南港発電所更新計画に係る
環境影響評価方法書
補足説明資料

令和 6 年 4 月

関西電力株式会社

図 対象事業実施区域及び燃料ガス導管並びに堺LNGセンターの位置

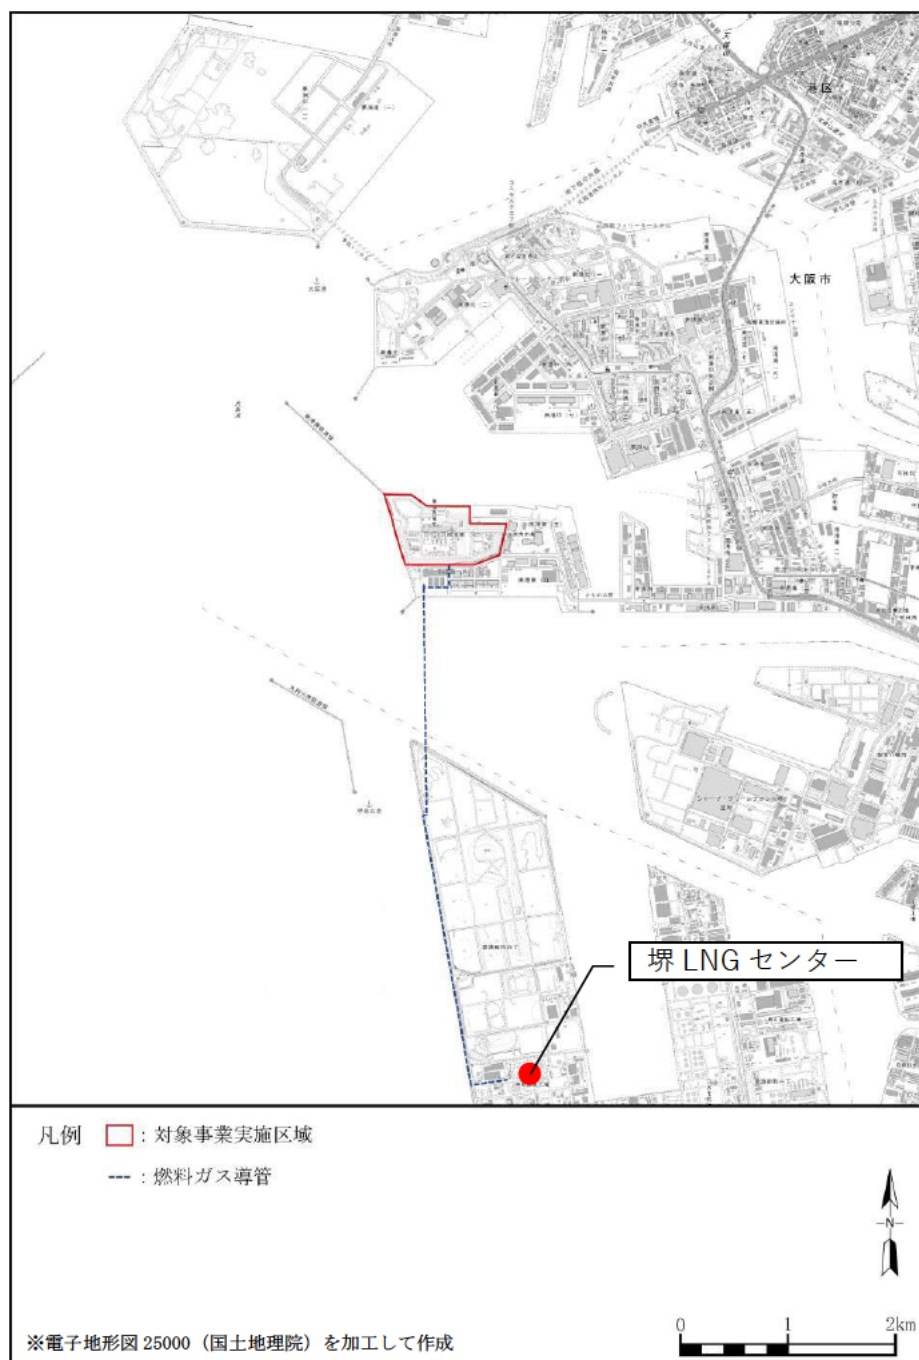
LNGを受け入れている堺LNGセンターとはどこにあるのでしょうか。また、LNGはパイプラインで受け入れているのでしょうか。LNGセンターの場所は図書に記載されていたのかも知れませんが、見つけれなかったのでお訊ねします。

堺LNGセンターは以下に示す場所にあります。

また、LNGは燃料ガス導管で受け入れております。

第3.1.5-6図 環境類型区分図

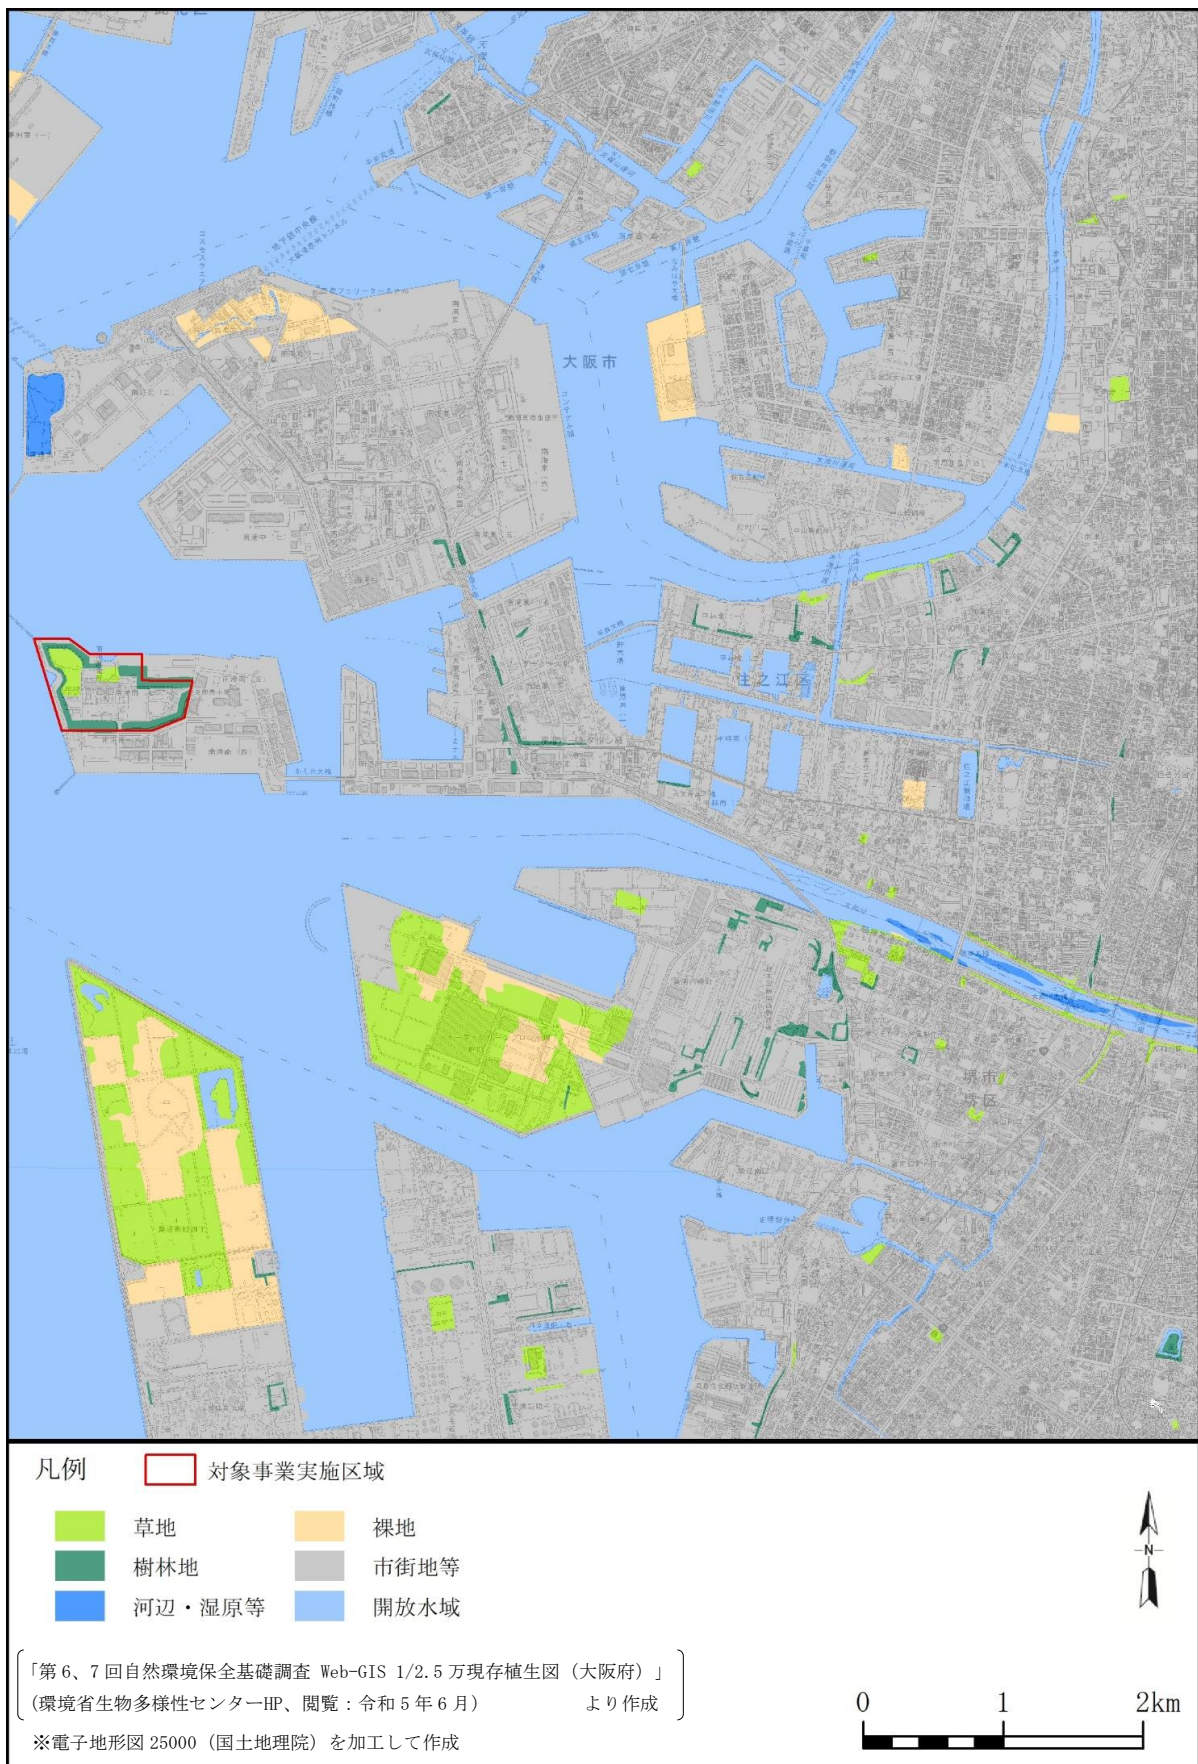
方法書P112・P113、生態系の環境類型区分で森林と草原が一括して草地・緑地にまとめられていますが、注目種の生息環境としては樹林地と草地は分けて扱った方が良いのではないのでしょうか。

「草地・緑地」には、自然林、植林の森林群落と草本群落が一括されているが、群落構造の大きく違う生態系として異質なものを一つの環境類型とするのはいかなものか。また、「緑地」という区分は曖昧である。せめて「森林」と「草地」としてはどうか。

環境類型区分については他事例等も踏まえて「草地・緑地」として分類しておりましたが、ご指摘いただいたとおり「緑地」は曖昧な表現であり「樹林地」が適切と考え、また「草地・樹林地」は分けて扱った方がよいと思いますので、「樹林地」と「草地」に区分して表記いたします。具体的には、準備書において修正いたします。（**赤文字**）

第 3. 1. 5-7 図 陸域の生態系の食物連鎖

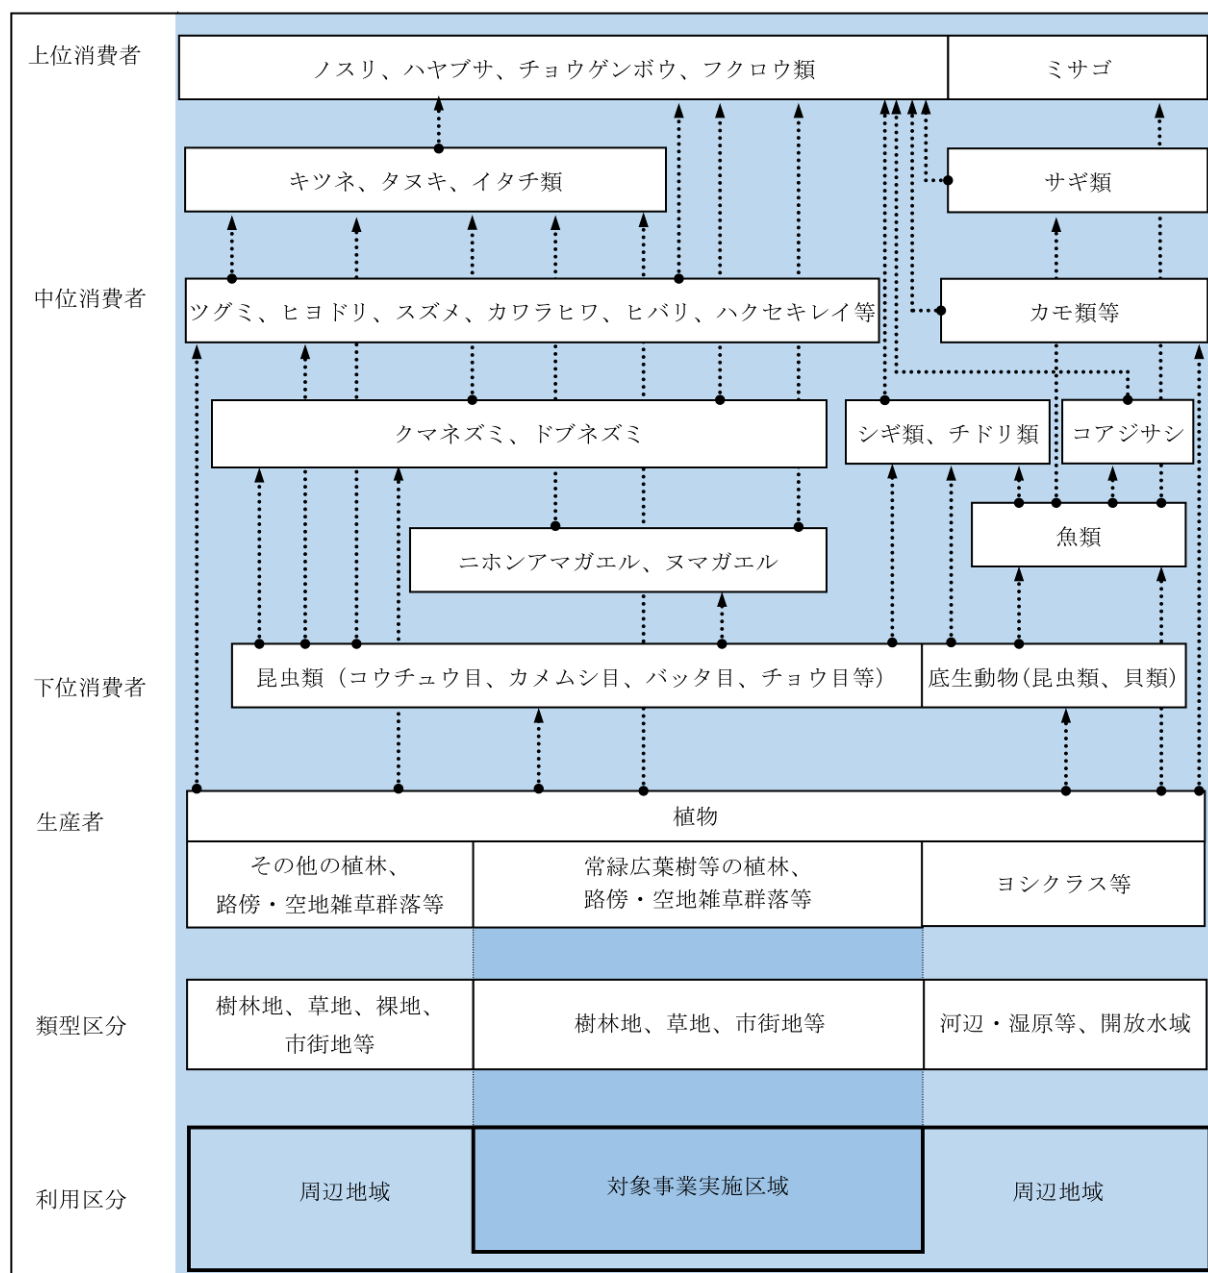
方法書P114、以下のように、細かな部分まで含めると要修正箇所が多くあると思いますので、精査願います。

- ・「緑地・草地」の生産者に「植林等」をあてているが、市街地、造成地・工場地帯の生産者に「雑草群落」をあてているので植林等の「等」にはゴルフ場・芝地が含まれることになると思うが、そうであれば「等」とせずに明記した方がよい。いずれにしろ、上述のように環境類型区分に問題があると思う。
- ・また、「造成地・工場地帯」とあるが、造成地はp.112の区分では裸地となっている。対応する生産者の半分が空白になっているのは裸地を意味しているのか。そうであれば、「造成地」と「工場地帯」は分けた方がよい。
- ・「開放水域」を生産者としているが、具体的な植生は何か。植生図と類型区分図の開放水域は、河川などの淡水域と海域とが含まれているので、表現に工夫が必要では。また、「ヨシ群落」は植生図にも環境類型図にもなく、ともに「ヨシクラス」とされている。
- ・中位消費者に記されている鳥類にはネズミ類をたべるものがないのでは。また、それらを捕食すると思われるキツネなどの哺乳類に向かう矢印が見当たらない。それらの鳥類とカモ類の間が離れているが、カモ類は開放水域との関連を強調しているのか。そうであれば別の括りにしては。
- ・「魚類」から「シギ類、チドリ類」に直行する矢印が見当たらない。

生態系の状況における環境類型区分や食物連鎖図等については、他事例等も踏まえて記載しておりましたが、ご指摘を踏まえ、より適切な記載に修正いたします。具体的には、準備書において以下のとおりに修正いたします。

- ・環境類型区分を「樹林地」、「草地」、「河辺・湿原等」、「裸地」、「市街地等」及び「開放水域」の6つの要素を3つの区分とし、生産者（植物）は現存植生図に基づき群落名を記載します
- ・「ヨシ群落」については、植生図に基づき「ヨシクラス」に修正いたします
- ・開放水域の具体的な植生は不明であるため、「河辺・湿原等」に対応する植生として「ヨシクラス」を記載します
- ・ネズミ類から中位消費者の小型鳥類への矢印は小型鳥類にネズミ類をたべるものがないため示さず、ネズミ類からキツネなどの哺乳類への矢印については、原案において既に示しております（矢印の始点と終点の各動植物種が捕食・被食の関係を表しており、視覚的にわかりやすくするため、始点を●で強調します）
- ・中位消費者のツグミ等の鳥類とカモ類は、ご指摘いただいたとおり開放水域等との対応上、別囲みで表記いたします
- ・「魚類」から「シギ類、チドリ類」に直行する矢印は必要ですので追加いたします

図1 周辺観測局の風配図

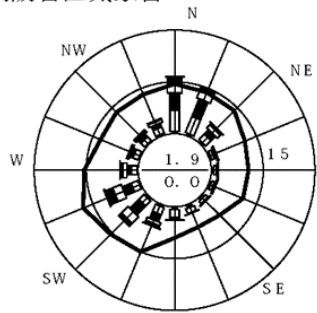
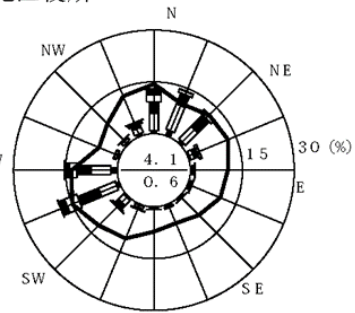
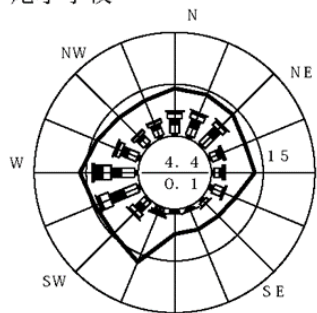
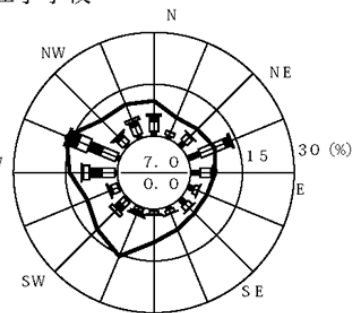
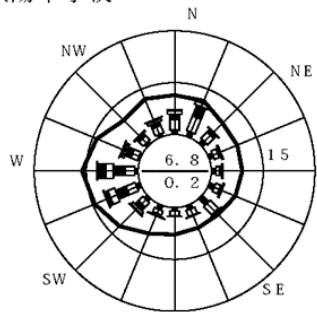
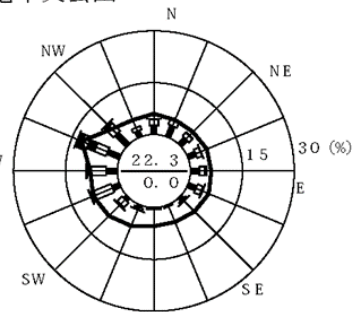
配慮書段階の風向風速について平尾小学校局のデータを使用した理由は何でしょうか。

事業実施計画地域最寄りの大気汚染常時監視測定局に南港中央公園局がありますが、周辺の観測局での年間風配図から判断して、南港中央公園局の風配が大阪湾の海陸風が観測されていると判断することは難しいことから、次いで近隣の海陸風が観測されている平尾小学校局の風向風速データを用いました。大阪湾の海陸風が観測されている風配図とは、平尾小学校局、此花区役所局、桃谷中学校局、少林寺局のように西南西～西の風向の海風と、北～北東の陸風の風向が卓越している状態と考えています。

南港中央公園局の風配図は西北西の風向の出現頻度が多く、また静穏の出現頻度も他の観測局に比べ多いことから、周辺の気象状況を表現しているとは言い難いと判断しています。

これらの観測局及び周辺の観測局における 2021 年度の風配図を図 1 に、位置図を図 2 に示します。

図 気象観測地点周辺の状況（対象事業実施区域）

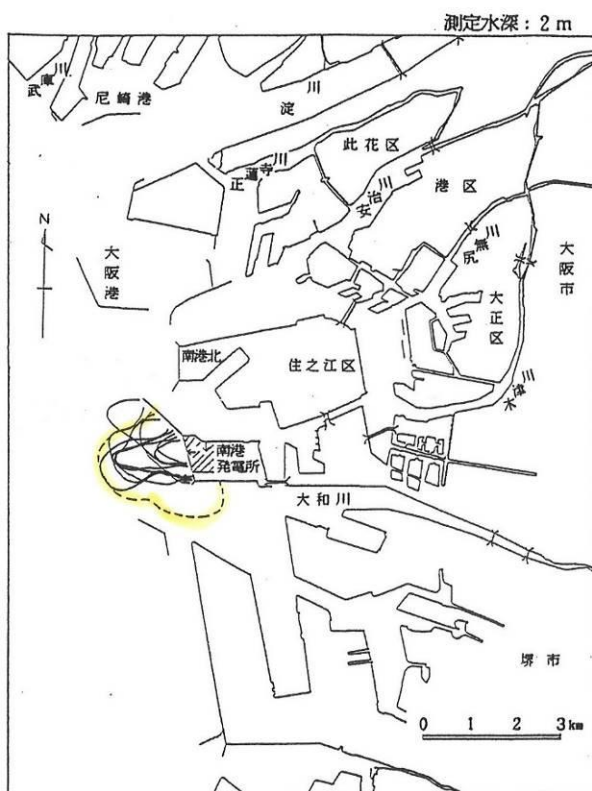
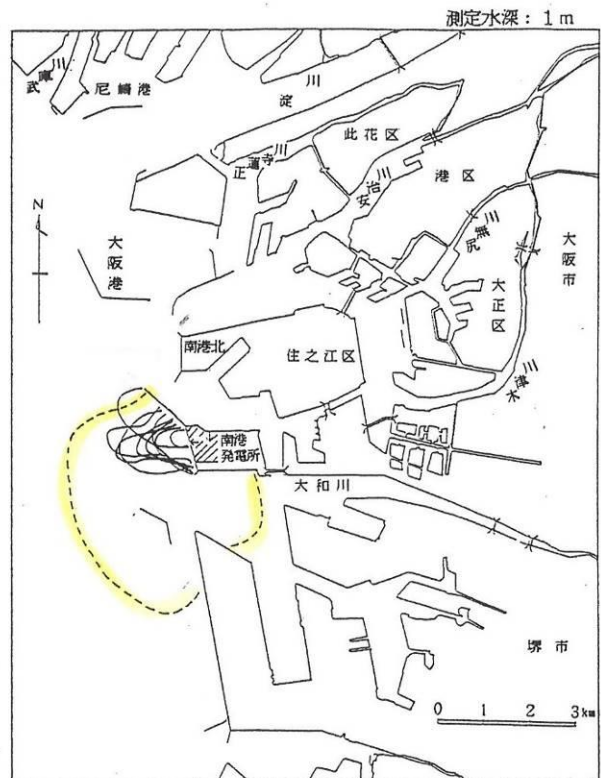
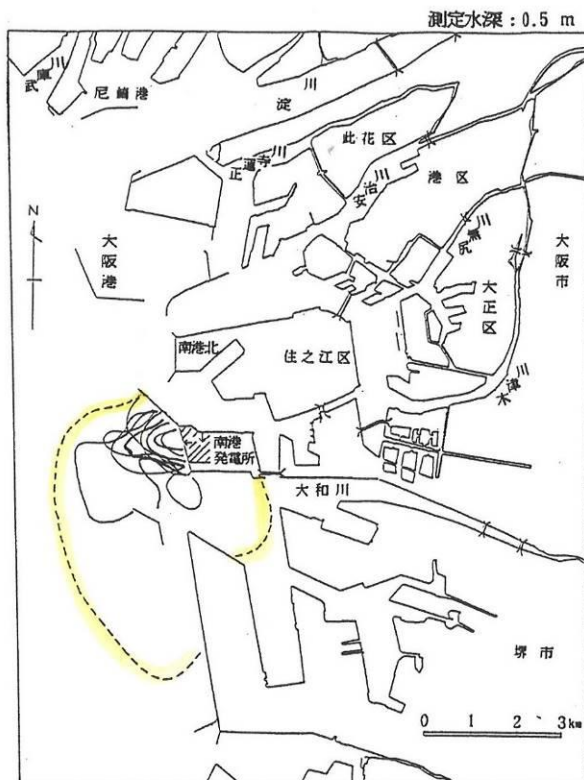
気象観測地点周辺の写真を示して、建物、樹木等の状況をご説明ください。

対象事業実施区域における地上気象観測地点の周囲の状況写真は、以下のとおりです。観測地点の東側、西側および北側に位置する緑地帯の樹木の高さは13m程度あるため、地上気象観測の風向風速計は地上高20mに設置しています。

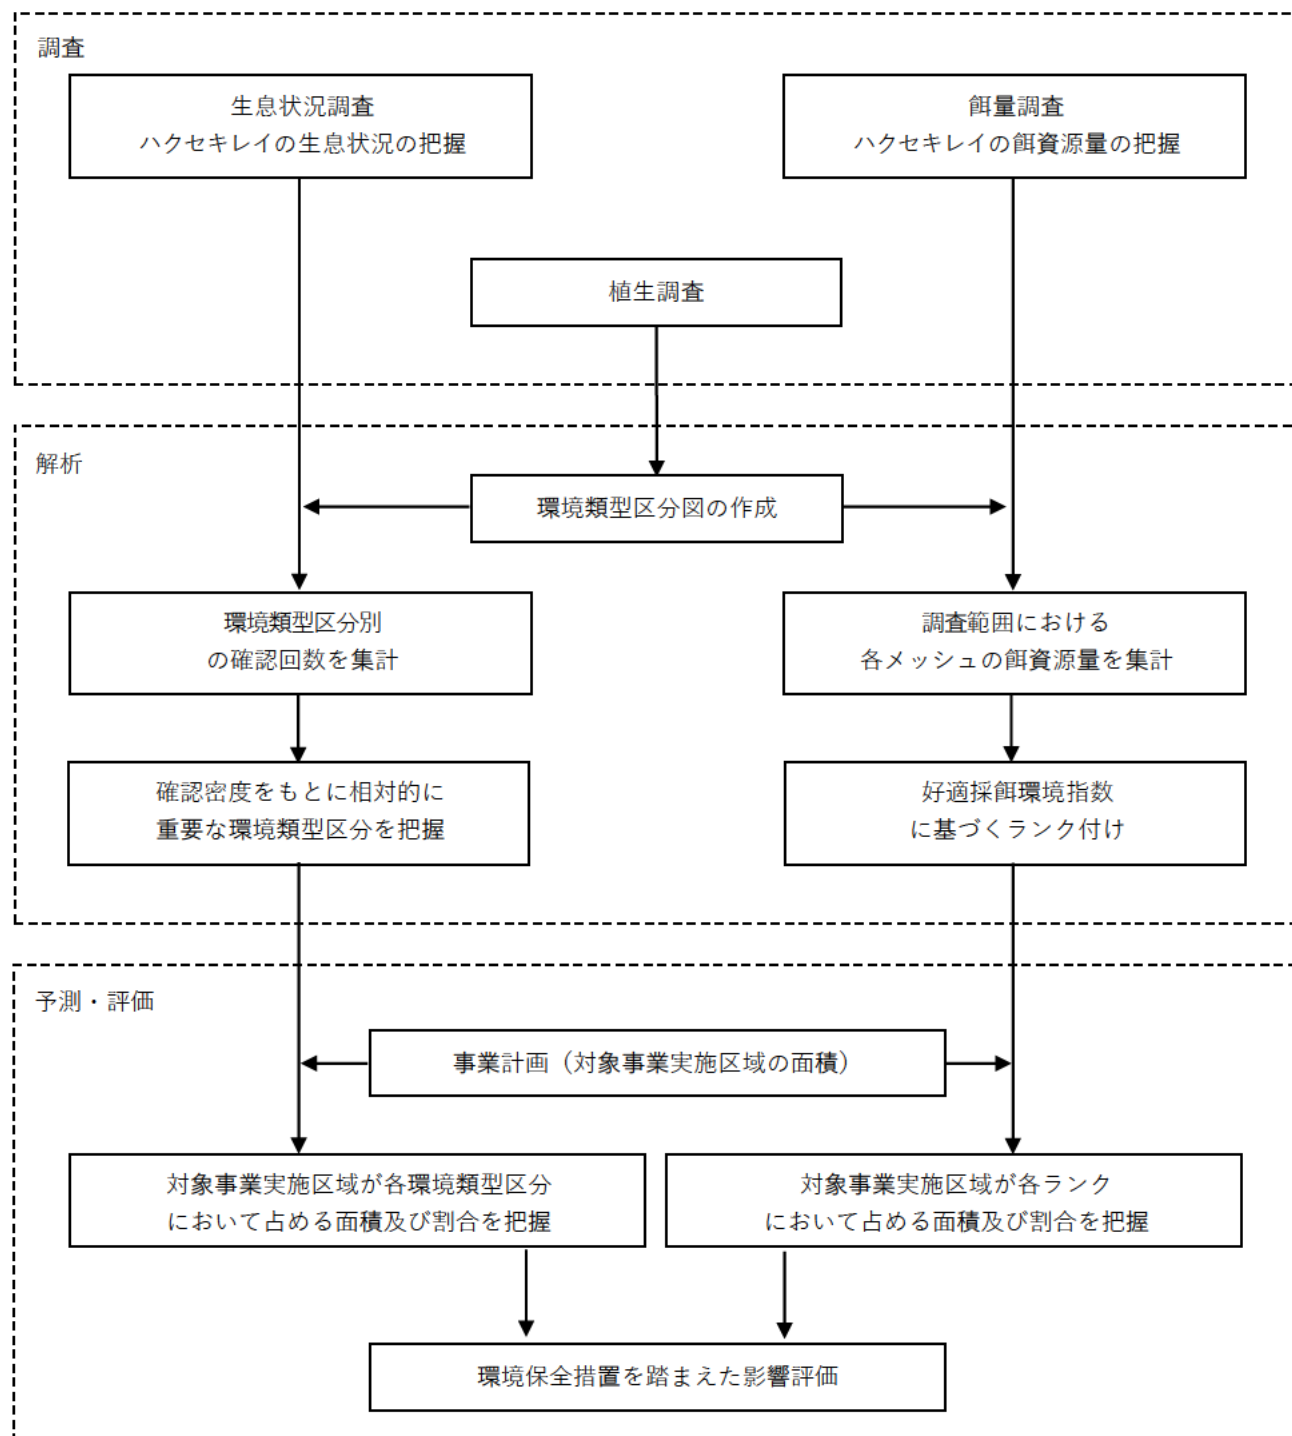
更新計画（リプレース事業）では、生態系が選定された事例が少ないため、影響予測の流れが分かりません。生態系の調査から影響予測・評価までの流れを、上位性、典型性のそれぞれに分けてフロー図を作成してください。

生態系の調査から影響予測・評価については、およそ以下のような流れを考えております。
